永阳闽宁产融项目一期

规划设计方案变更前后对比

永阳闽宁产融项目 总体规划和建筑方案设计

设计单位：北京智地优度建筑设计事务所有限公司

1# 配套服务用房屋顶平面图调整前

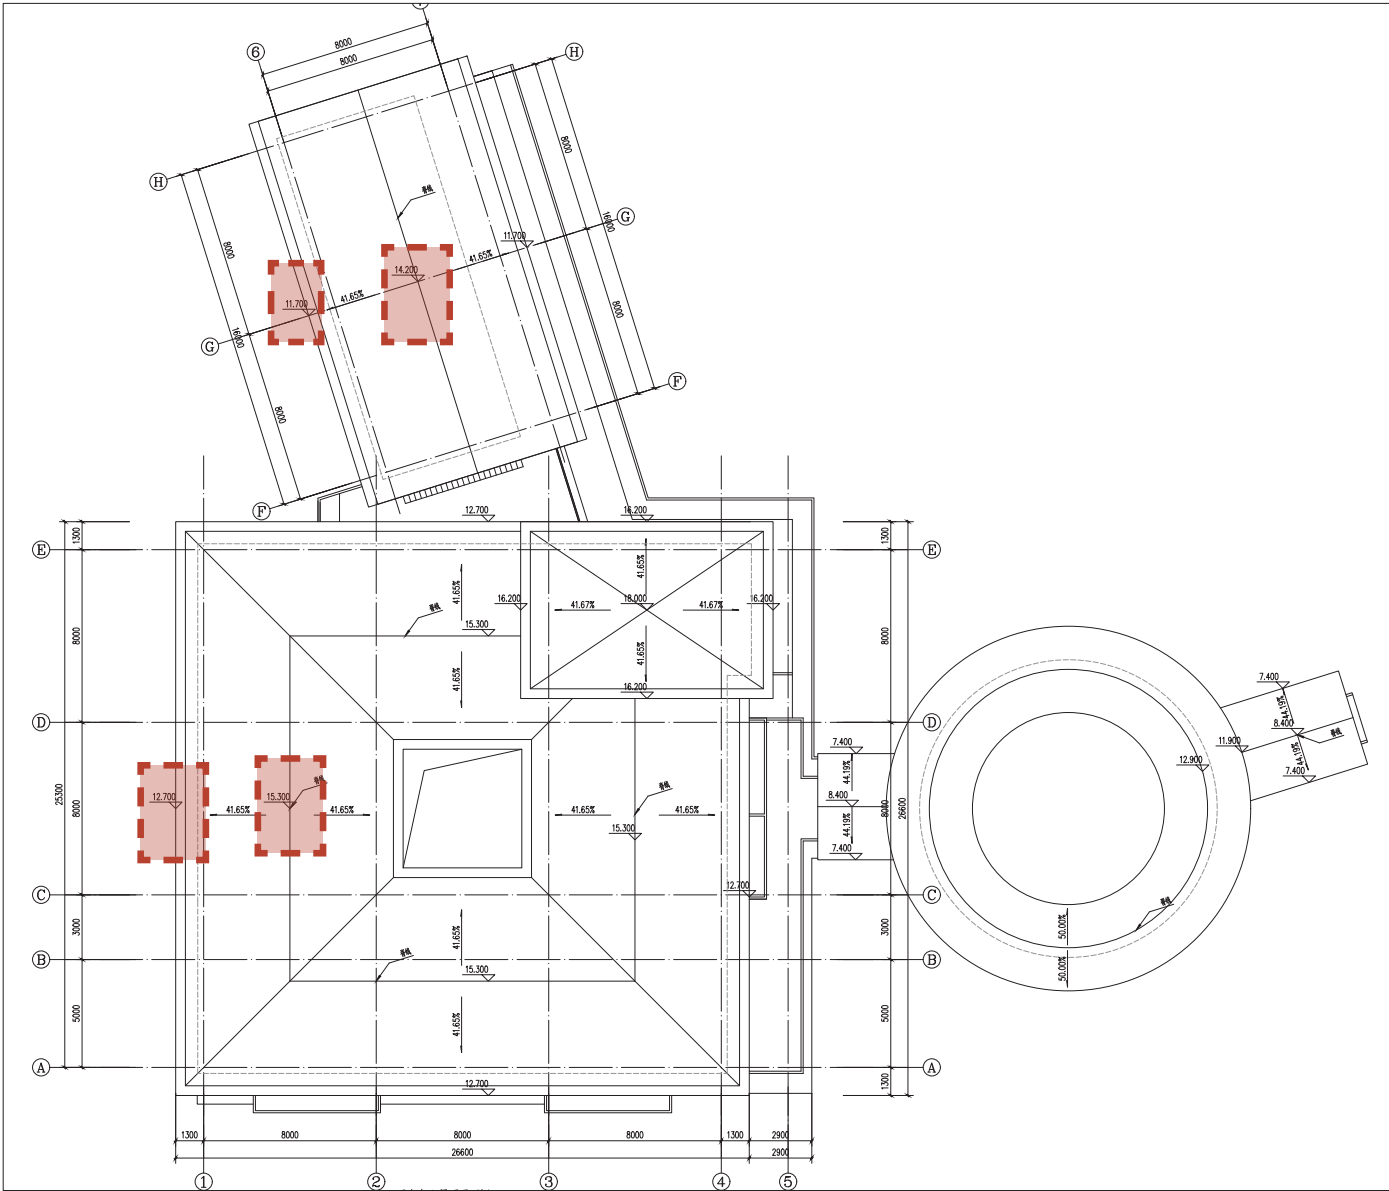
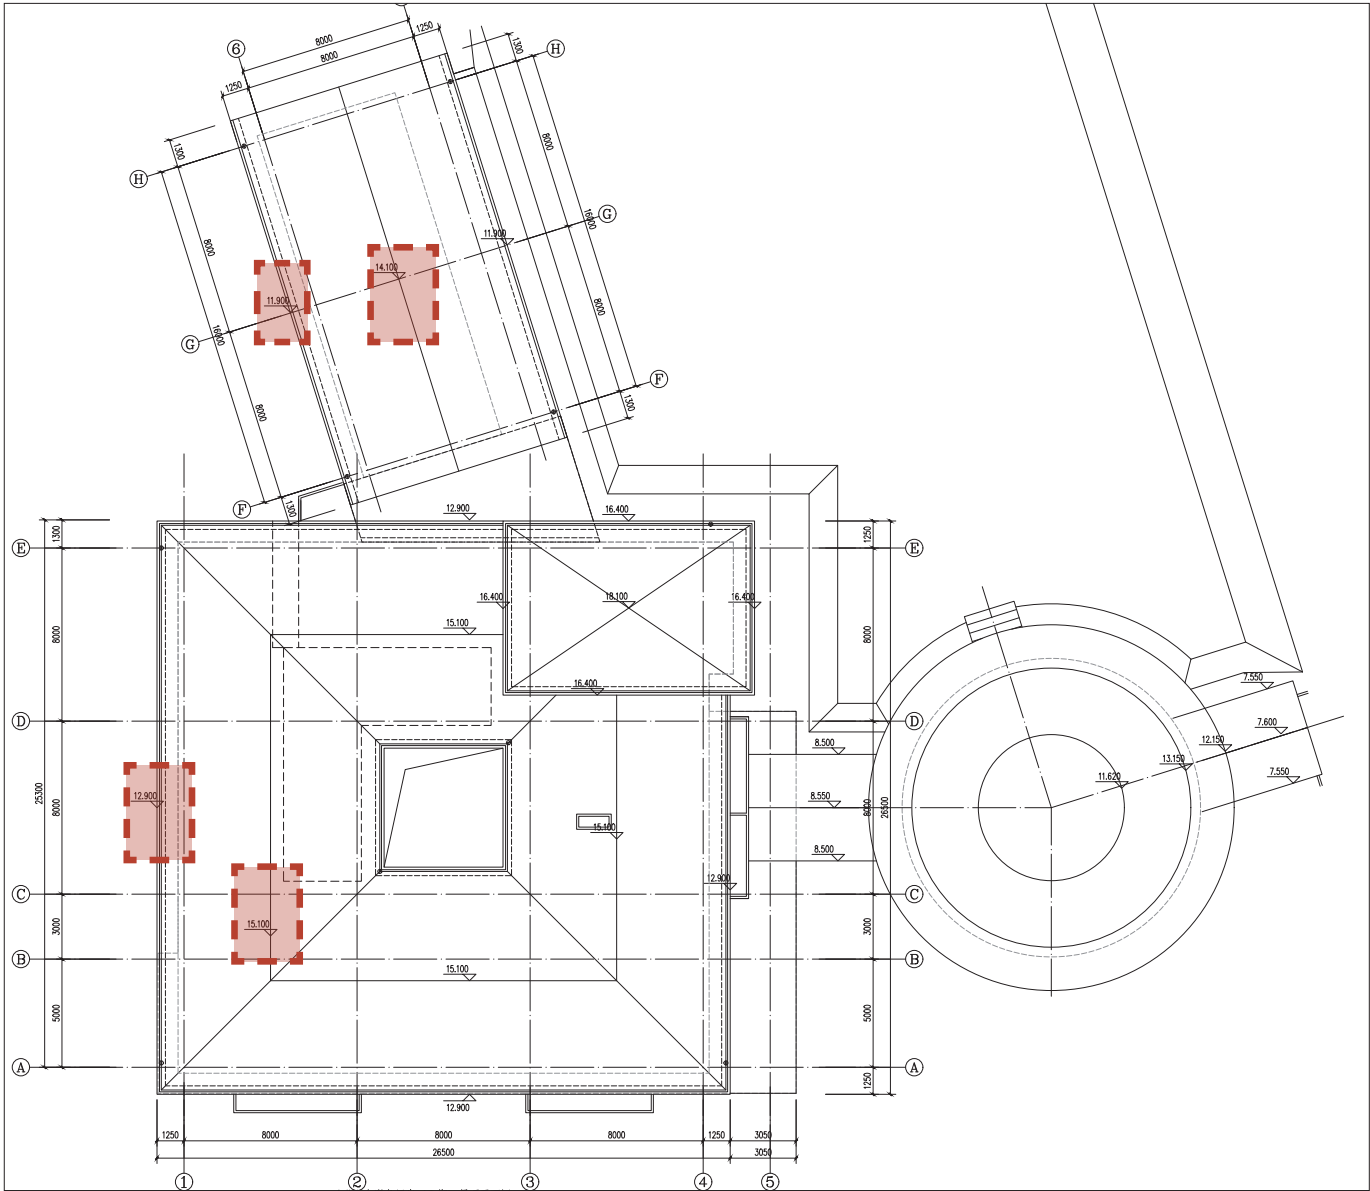
① 屋脊及檐口标高调整

优化屋面做法，降低造价。

导致屋脊及檐口高度变化，经复核高度满足建筑限高：24 米以下（含 24 米）

1# 配套服务用房南立面图调整前

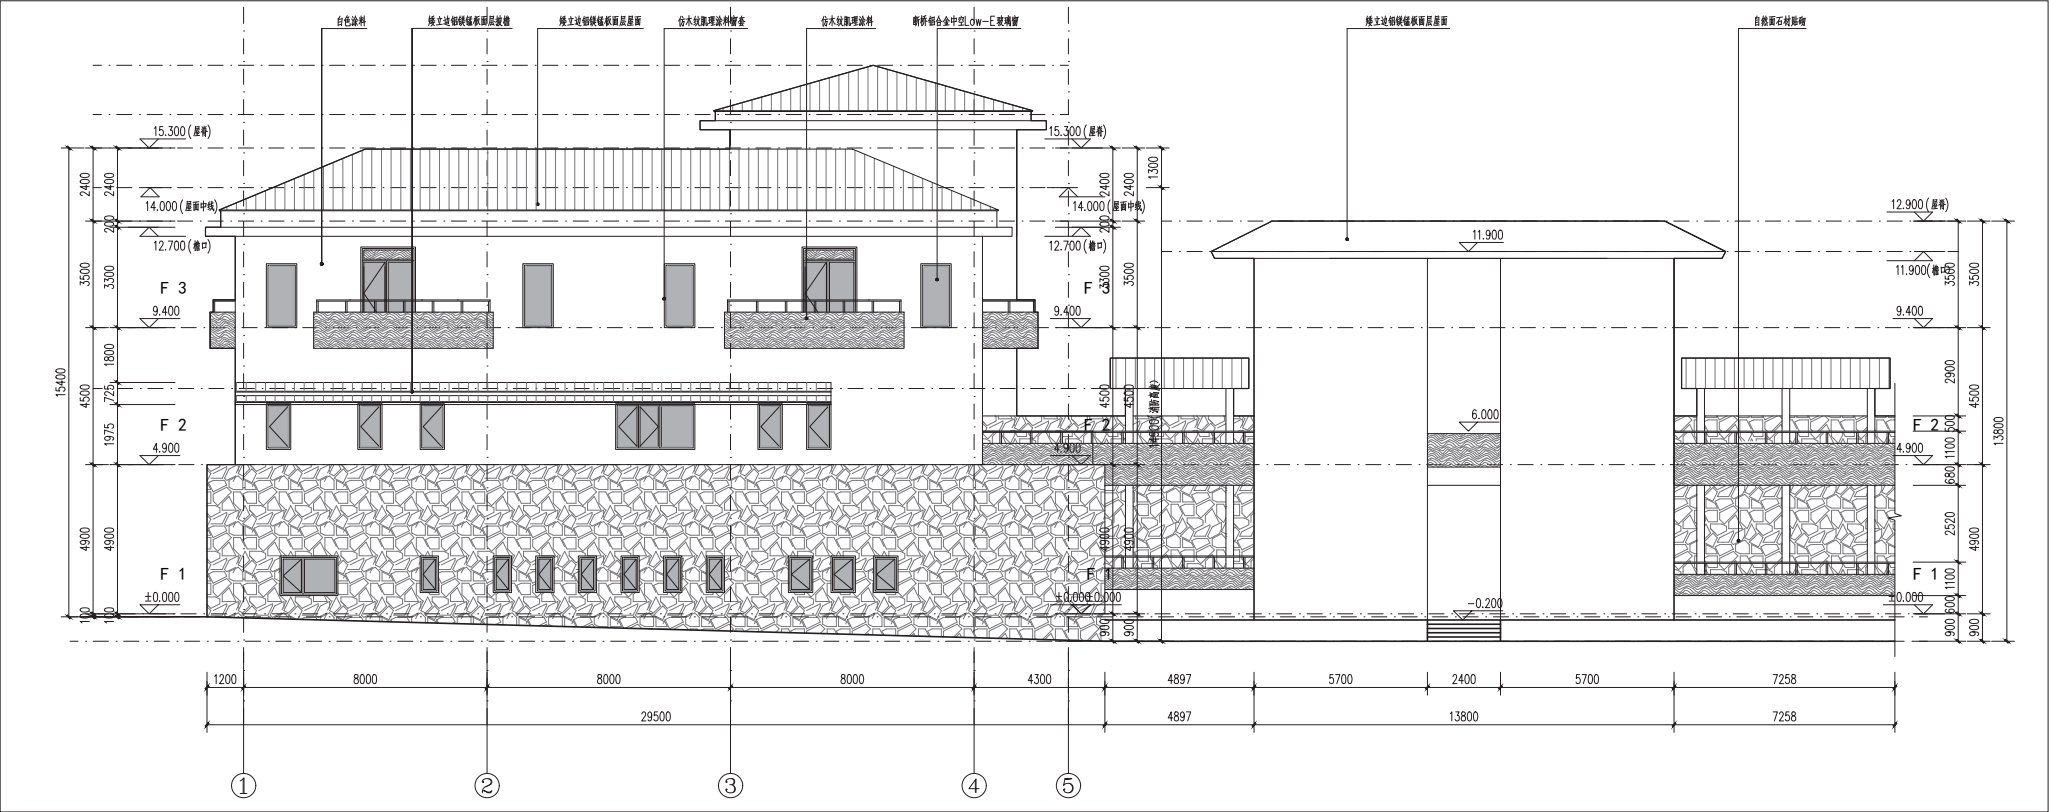
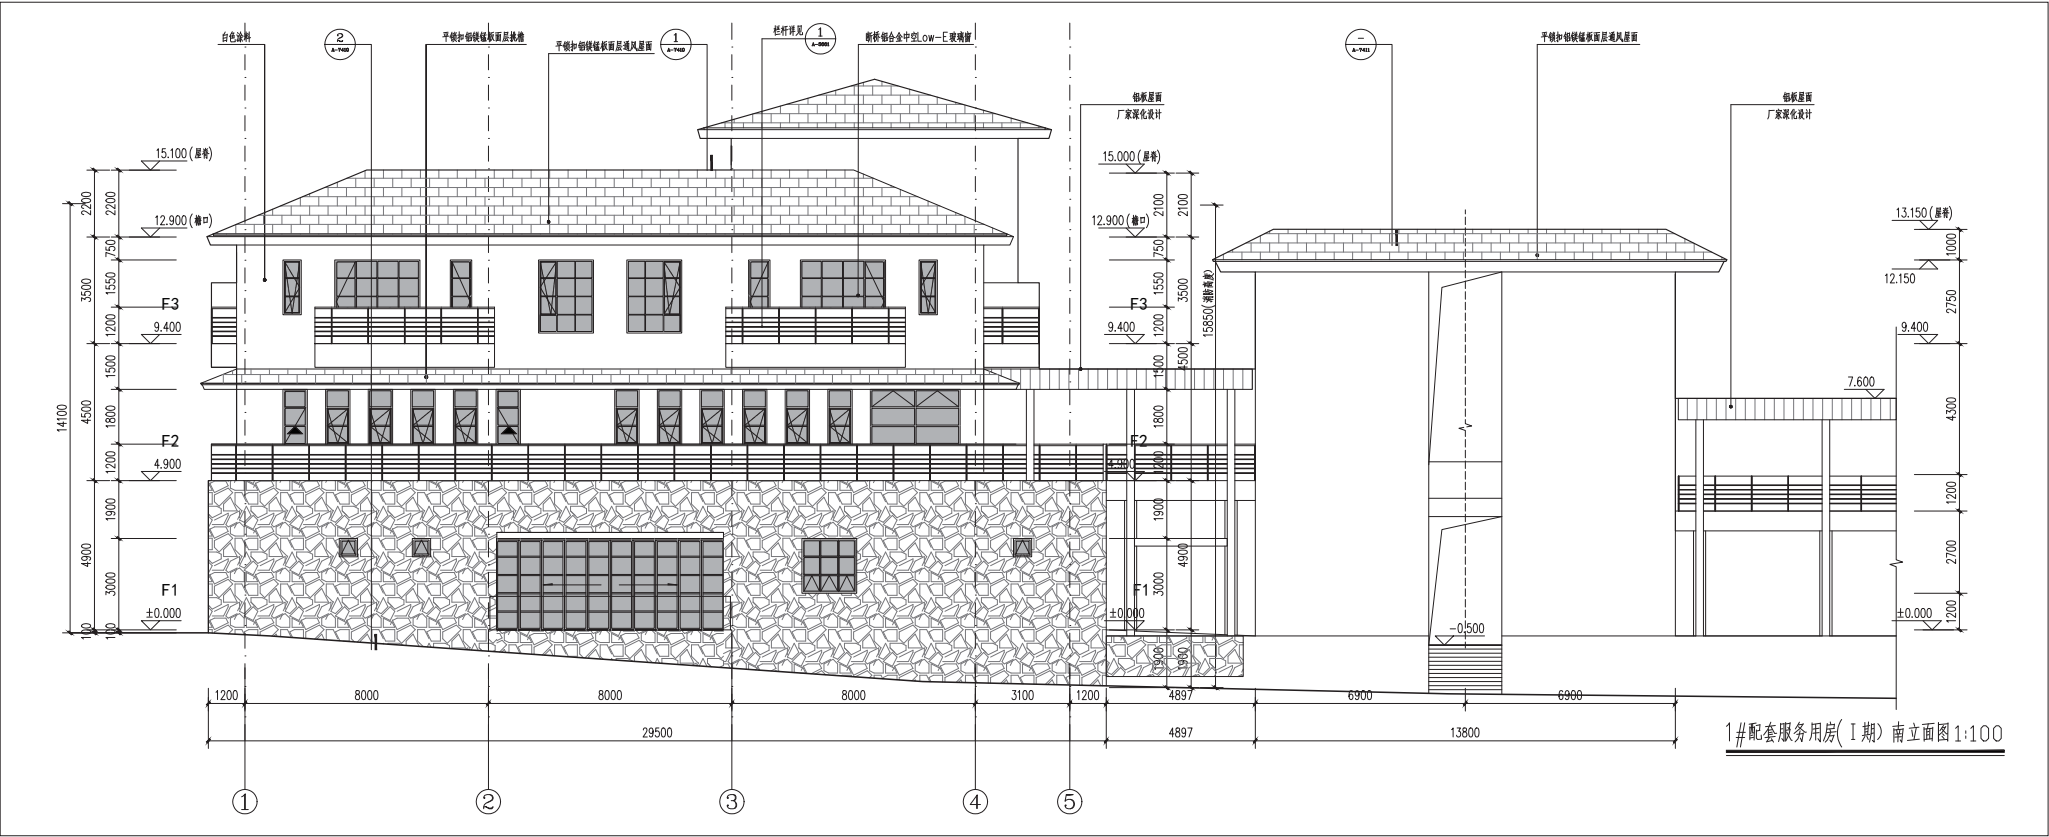
- ① 立面门窗尺寸、栏杆样式调整

根据平面功能需求，优化立面设计

调整后的立面效果延续原方案建筑风格

1# 配套服务用房西立面图调整前

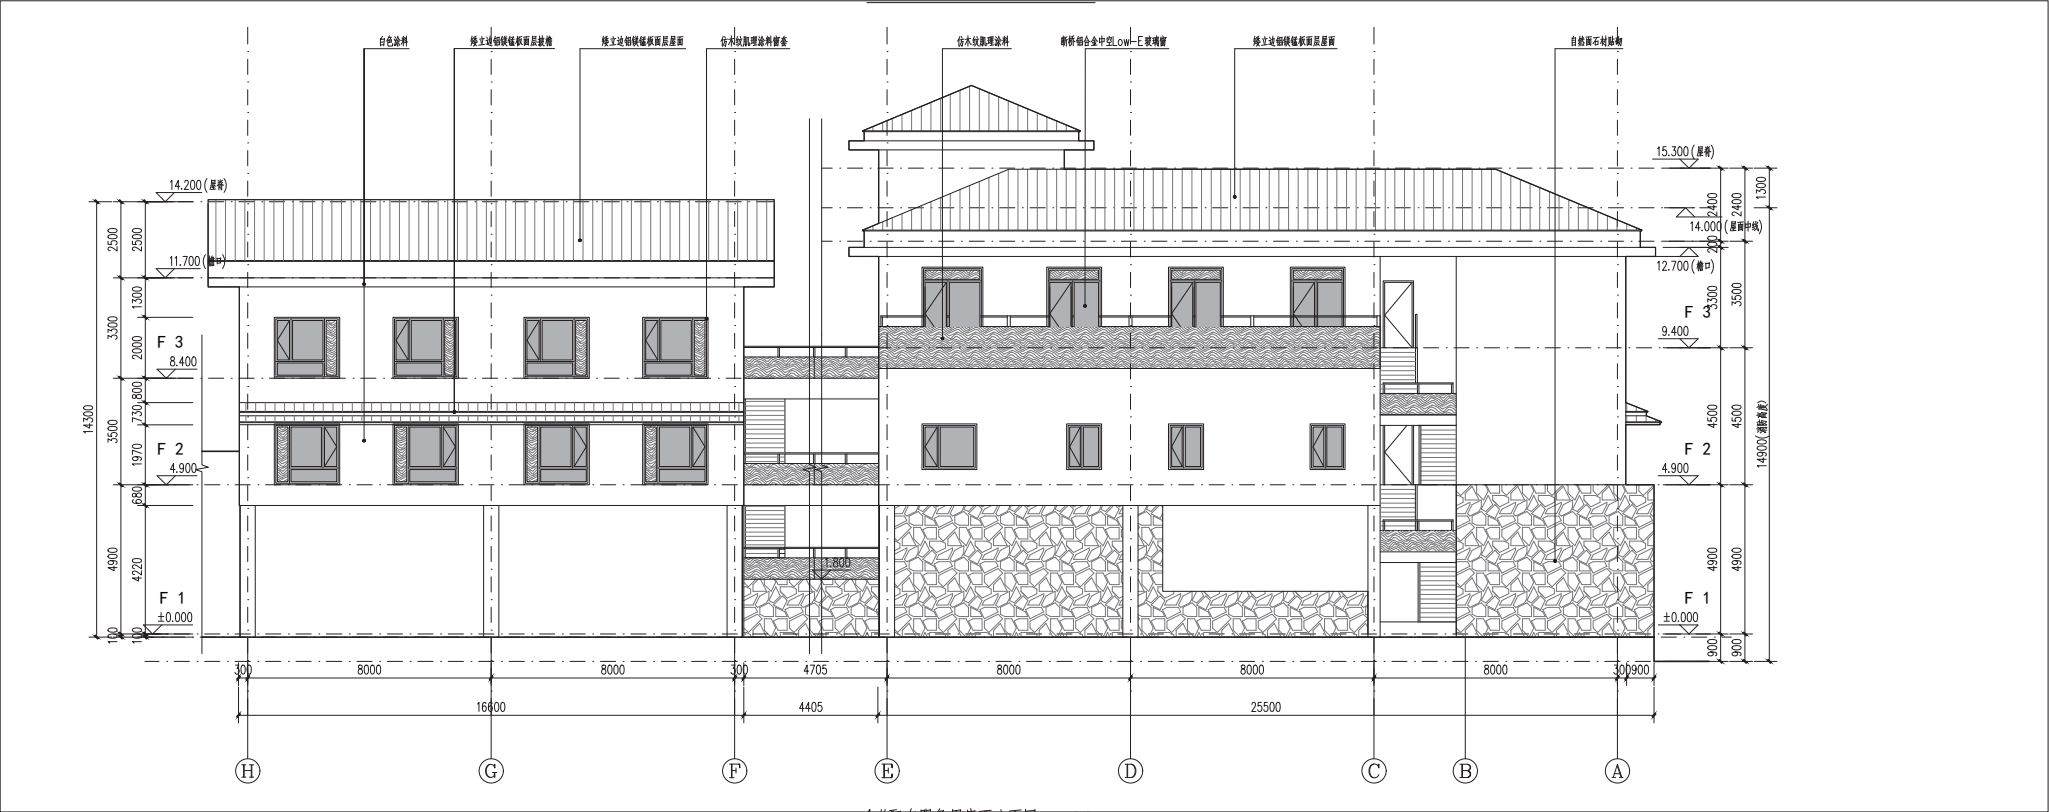
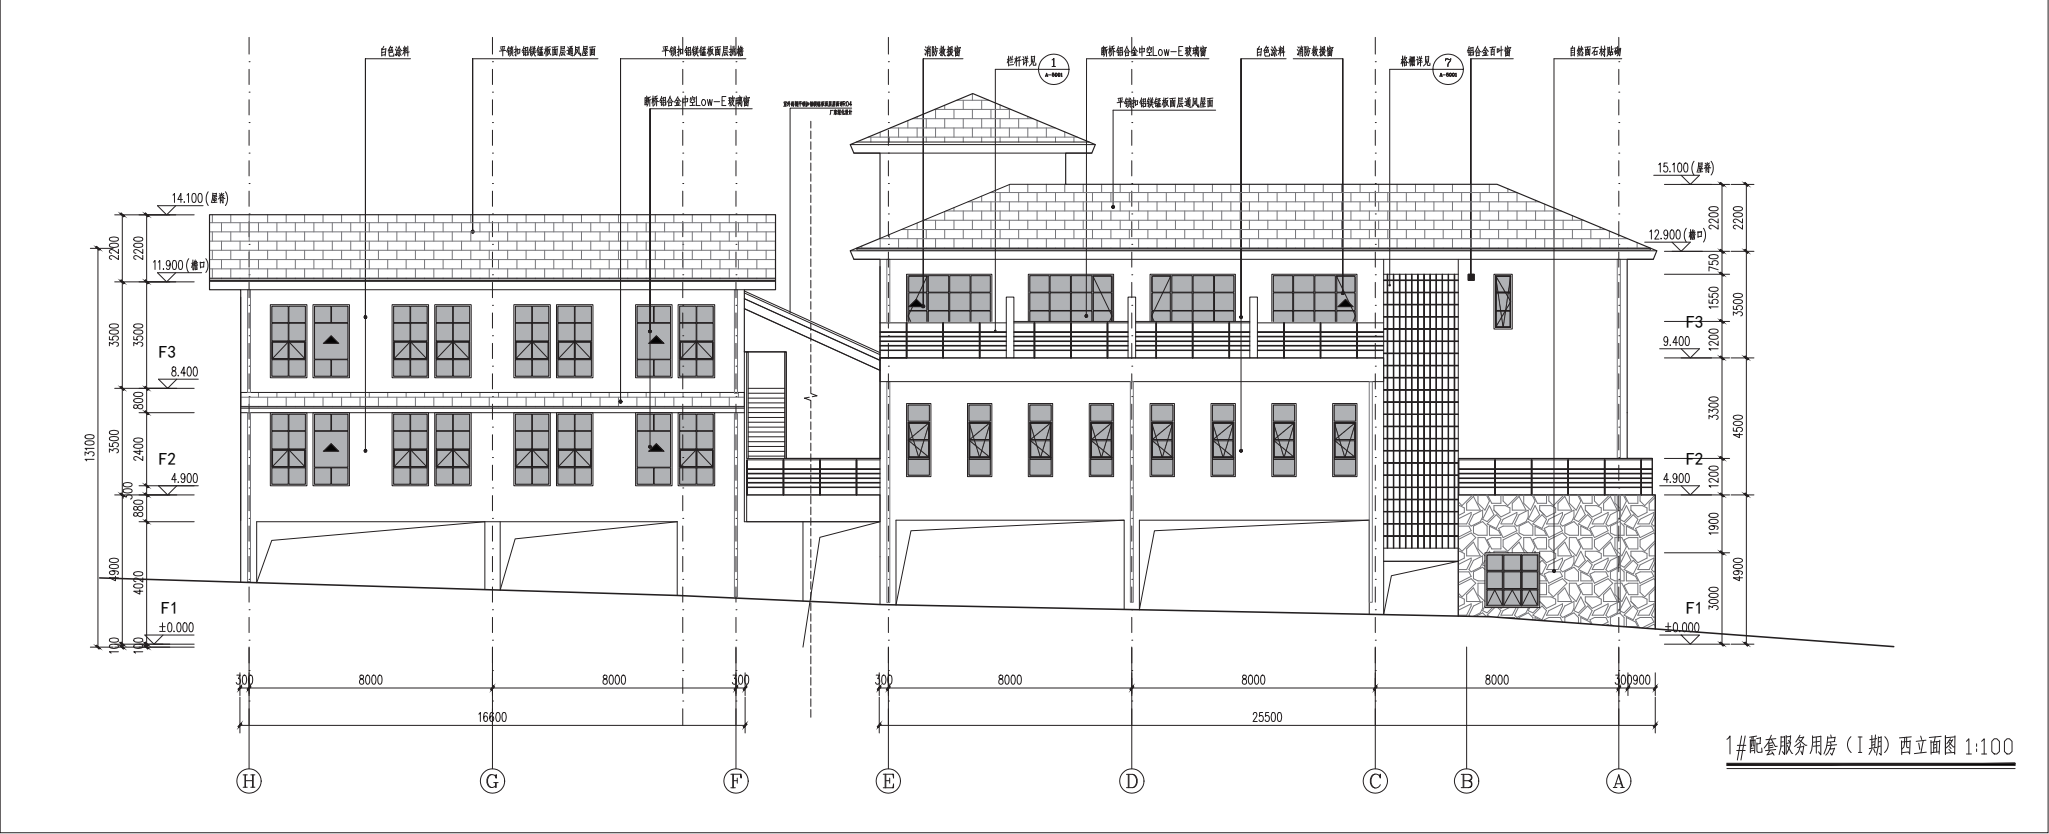
- 1 立面门窗尺寸、栏杆样式调整

根据平面功能需求，优化立面设计

调整后的立面效果延续原方案建筑风格
